Aan de afdeling verkeer,

Betreft voorstel uitvoering paaltjes

Schagen, 9-5-2025

1. Lengte (ribbel-)markering

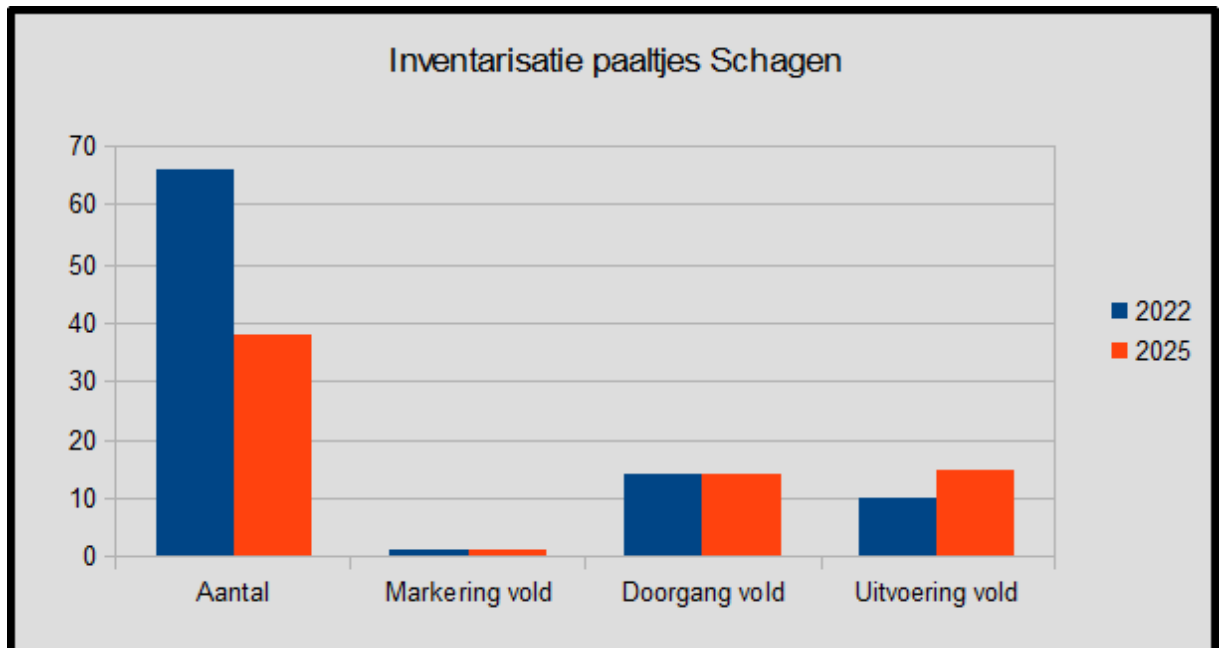
Bij een maximale lengte van 5 meter voor de (ribbel)markering wordt voorbijgegaan aan de bedoeling van de geadviseerde lengte van 10-15 meter: waarschuwen voor het obstakel. Bij een snelheid van 15 km/uur heeft een fietser al een stopafstand van 5,5 meter. De ribbelmarkering is daarbij een extra waarschuwing, bijv. bij het rijden in een groep.

De Fietzersbond stemt niet in met de voorgestelde maximale lengte van 5 meter en adviseert de door CROW voorgestelde lengte van 10-15 meter. Dat de geadviseerde lengte soms niet mogelijk is, mag geen reden zijn om er altijd van af te wijken.
